Machbarkeitsstudie Elbestraße

Ergebnisse aus der Beteiligung

Tabellarische Darstellung der Hinweise mit Antworten der Fachplanung

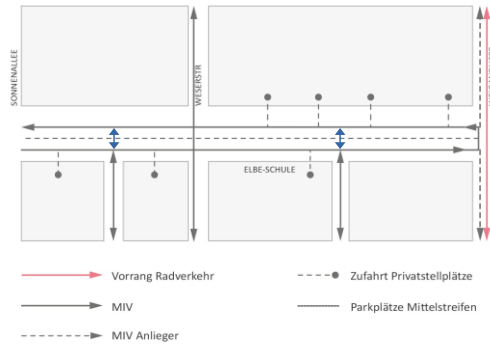
137.	19.11.2023	<p>Sehr geehrte Damen und Herren,</p> <p>in Anbetracht der vielen zu berücksichtigenden Vorgaben ist das Projekt extrem kompliziert. Viele Details wurden am 09.11.23 erläutert, ein paar Fragen sind mir aber erst nach genauerem Studium der Pläne gekommen:</p> <p>Die Tiefbeete mit Versickerung sind nur (mit wenigen Ausnahmen) auf der NW-Seite möglich. Habe ich es richtig verstanden, dass dann auf dieser Seite das anfallende Regenwasser von Gehweg UND Fahrbahn bis zur Mittelpromenade dort versickern kann? Muss umgekehrt dieses Wasser auf der SO-Seite (bis auf die Stelle vor der Schule) weiterhin im Mischkanal abgeleitet werden?</p> <p>Ich erinnere mich, dass früher das Straßenwasser wegen der enthaltenen Schadstoffe (Reifenabrieb, Bremsabrieb und Öle) nicht</p>			<p>Richtig, das Regenwasser auf der OS-Seite würde weiterhin dem Kanalsystem zugeführt werden. Die Abkopplung der NW-Seite bietet jedoch schon eine erhebliche Entlastung des Systems.</p>

N r.	Datum	Äußerung (Originalbeiträge)	Reaktion		Antworten / Hinweise des Straßen- und Grünflächenamts sowie des Stadtentwicklungsamts, Fachbereich Stadtplanung
			Positiv	Negativ	
		<p>versickert werden durfte (oder sollte). Die Pflanzen der Tiefbeete reinigen das Wasser während der Versickerung, was bei organischen Stoffen einleuchtet. Reicht die Klärwirkung der Tiefbeete für die Reinigung des Oberflächenwassers von chemischen Gefahrstoffen tatsächlich aus?</p> <p>Beim Vergleich der schematischen Darstellungen aller fünf Varianten und Bestand ist mir aufgefallen, dass die dargestellten Verkehre die umliegenden Straßen nicht ausreichend berücksichtigen. Da die Weserstraße und das Weigandufer ebenfalls Fahrradstraßen sind, kann der Kfz-verkehr aus der Elbestraße nicht darüber abgeleitet werden. Auch wenn es nur eine Vorplanung ist, so sind diese Überlegungen doch elementar für die Wahl bzw. detaillierte Ausgestaltung der Varianten und müssen vorab sehr genau betrachtet werden.</p> <p>Ich habe mir die vorliegenden Skizzen angesehen und meine Anmerkungen in blauer Farbe eingezeichnet <i>[siehe Abbildung „Ergänzte Skizzen“ weiter unten]</i>. Dabei habe ich nur die eingezeichneten Verkehre auf ihre Verträglichkeit mit den Fahrradstraßen betrachtet. Eigentlich müsste ähnlich der Planung Reuterkiez eine Untersuchung durchgeführt werden, wie im gesamten Kiez zwischen Sonnenallee und Kanal sowie Wildenbruchstraße und Pannierstraße der Durchfahrverkehr ausgeschlossen werden kann.</p> <p>Bestand Hier habe ich die beiden Verbindungsfahrbahnen über die Promenade ergänzt, damit die momentanen Verkehrsbeziehungen korrekt dargestellt sind.</p>			<p>Es ist richtig, dass parallel eine Blockanalyse notwendig ist, um alle Auswirkungen der Maßnahmen auf der Elbestr. für die umliegenden Straßen auszuwerten.</p>

Variante 2

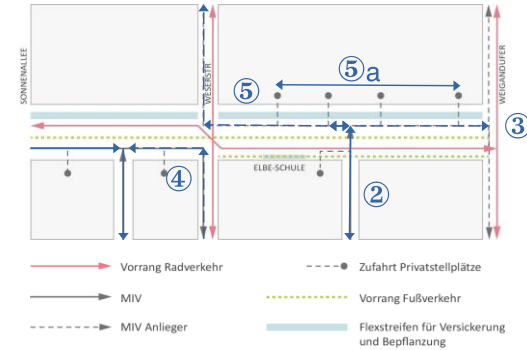
1.		In Variante 2 entsteht in Höhe Weserstraße durch den Fahrbahnwechsel der Fahrradtrasse eine Gefahrenstelle (mögliche Konflikte zwischen unterschiedlichen Verkehrsarten).			Hintergrund dieser Variante ist, möglichst viele Grundstücksüberfahrten durch direkte Zufahrten von der Straße aus zu erreichen.

89.	Variante 2				
90.	11.11.2023, 07:34 Uhr	Mir ist nicht klar, wie bei Variante 2 der Wechsel der Fahrbahnen an der Kreuzung Weserstraße gefahrlos funktionieren soll. Die "Fahrradstraße" Weserstraße ist ja in beide Richtungen stark befahren. Sind da für die Elbestraße Ampeln oder Stoppschilder geplant?	2	0	Die Verkehrsführung im Bereich der Kreuzung sowie im umliegenden Straßennetz wird im weiteren Planungsverlauf für die Vorzugsvariante ausgearbeitet.
